GBD-112
app. B 0.6

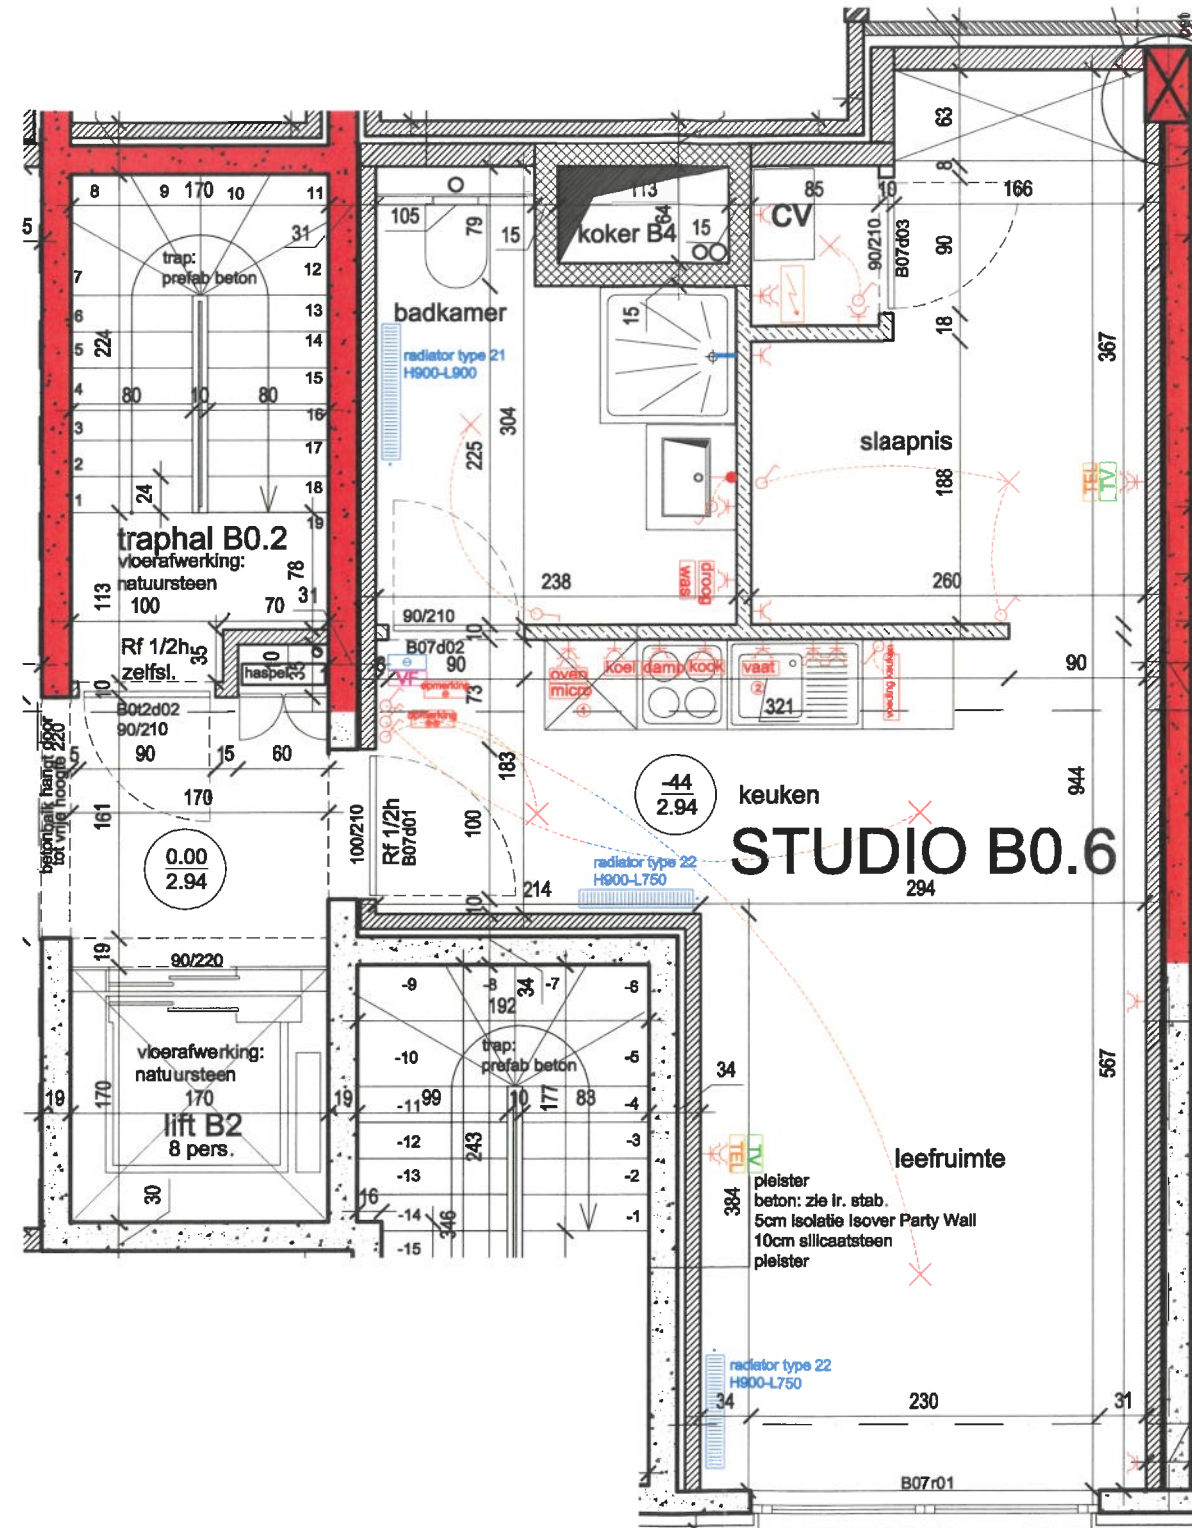
opmerking videofoon staat naast de thermostaat, H as T = 150
opmerking onder elkaar plaatsen

- ① stopcontacten toestellen NIET achter het toestel
- ② stopcontact vaatwas in kast onder spoelbak
H as schakelaar = 115 :: H as stopcontact = 25
SC en TV naast elkaar op 10 cm uit elkaar H as = 25

Opmerkingen, ir. stabiliteit:
OPGELET ! Het inslijpen in silicaatsteen kan scheuren tot gevolg hebben ter hoogte van de slijpvoeg.

- Alle herstellingen uit te voeren met mortelkwaliteit M1.
- Alle leidingen vertikaal in te slijpen.
- Wapening moet gevrijwaard worden: leidingen mogen maximaal 3cm ingeslepen worden.
- Overige leidingen maximaal 5cm diep inslijpen.
